## Stellungnahme

### **Zum Offshore-Netzentwicklungsplan 2025, Version 2015 – Erster Entwurf der Übertragungsnetzbetreiber**

Die nachfolgenden Darstellungen zeigen die teils erheblichen zeitlichen Verschiebungen am Beispiel des Dolwin- und Borwin-Clusters (eigene Darstellung):

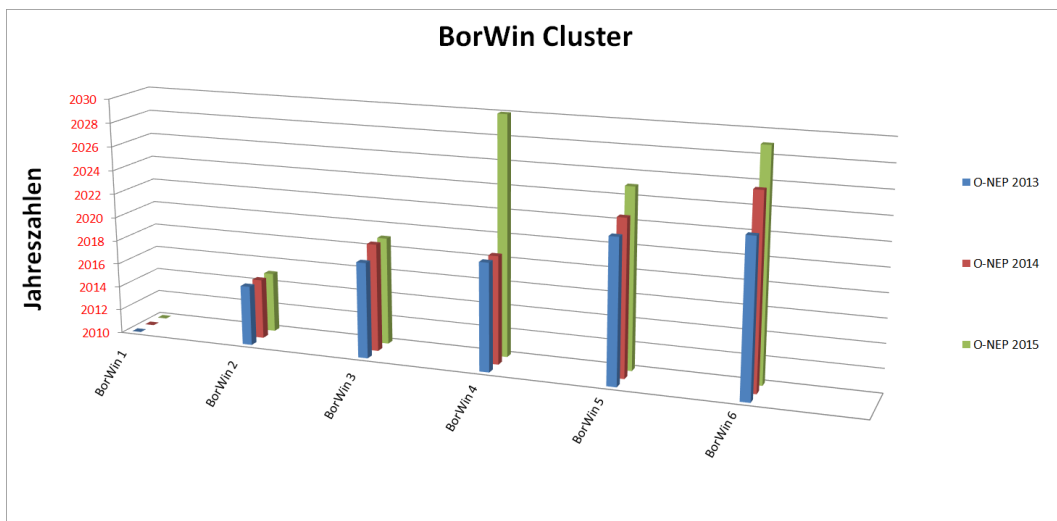
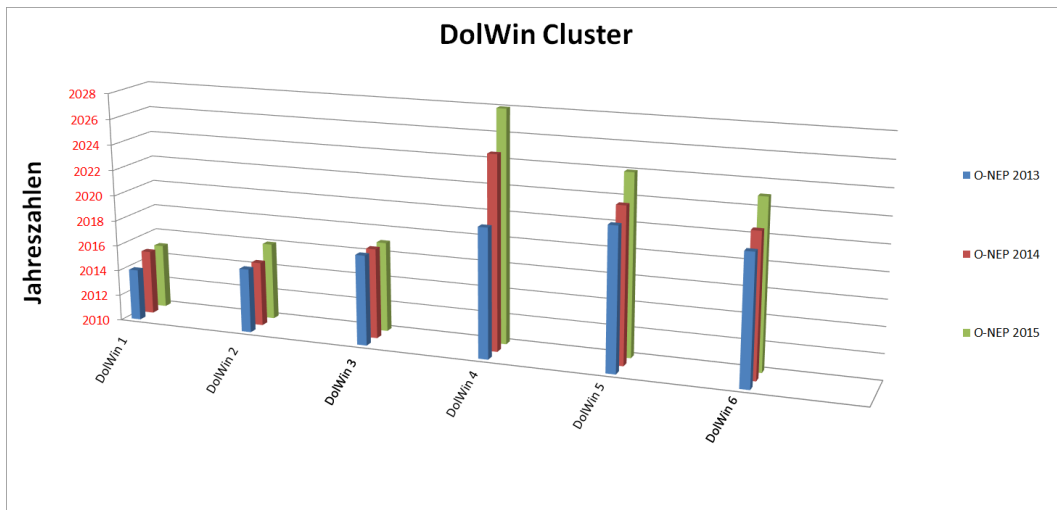
Die im Entwurf vorgesehenen beträchtlichen Verschiebungen bei den Realisierungszeitpunkten der verschiedenen Netzanbindungssysteme hätten gravierende negative Folgen für Entwickler und Betreiber von OWP sowie erhebliche volkswirtschaftliche Kosten zur Folge. Alle Anstrengungen der Branche in der (jüngeren) Vergangenheit, die Forderung der Politik nach Kostensenkung und schneller Umsetzung ihrer Projekte zu erfüllen, würden bei einer Umsetzung dieses Entwurfs geradezu bestraft werden. Denn zur Erfüllung dieser Forderungen haben die Akteure hohe Investitionen in die Projektentwicklung und die konkreten Realisierungsvorbereitungen getätigt. Diese restriktive Planung der Netzanschlussssysteme (NAS) droht zu einem „Fadenriss“ zu führen, der die positive Entwicklung beim Auf- und Ausbau einer Offshore-Industrie in Deutschland massiv ausbremsen und damit elementar gefährden würde.

Ein grundsätzliches Problem sehen wir in dem neuen Vorschlag der ÜNB, dass nach 2020 erst im Jahr 2023 wieder neue NAS in Nord- und Ostsee in Betrieb genommen werden sollen. Dies steht im deutlichen Widerspruch zu dem o.g. Ziel eines kontinuierlichen Ausbaus der Offshore-Windenergie auch im Ausschreibungssystem ab dem Jahr 2021. Wir vermuten, dass mit diesem Vorschlag das Ziel verfolgt wird, die Ausbaumengen, die Ende 2020 möglicherweise über die angestrebten 6,5 GW hinausgehen, in den Jahren 2021 und 2022 „abzuschmelzen“. Jedoch gibt es für ein solches Vorgehen keine zwingende gesetzliche Grundlage. Ein abrupter Einbruch im Ausbaumengen in dieser Phase würde für die Offshore-Windindustrie einen erneuten Stopp ihrer Aktivitäten bedeuten. Dies würde nicht nur das Erreichen der energiepolitischen Ziele gefährden, sondern wäre darüber

In den Jahren 2021 bis 2023 müssen jene drei Netzanschlussssysteme in der Nordsee realisiert werden, die auch für die Jahre 2021 bis 2023 im zweiten Entwurf der Übertragungsnetzbetreiber zum O-NEP 2024 vorgesehen waren. Hierdurch wird bei den Ausschreibungen im Übergangssystem einer ausreichenden Anzahl von Projekten in der Nordsee die Realisierung ermöglicht und es wird ein angemessenes Wettbewerbsniveau erreicht. Dies betrifft folgende Netzanschlussssysteme:

1. NOR-3-3 (DoWin6) im Jahr 2021
2. NOR-1-1 (DoWin5) im Jahr 2022
3. NOR-7-1 (BoWin5) im Jahr 2023
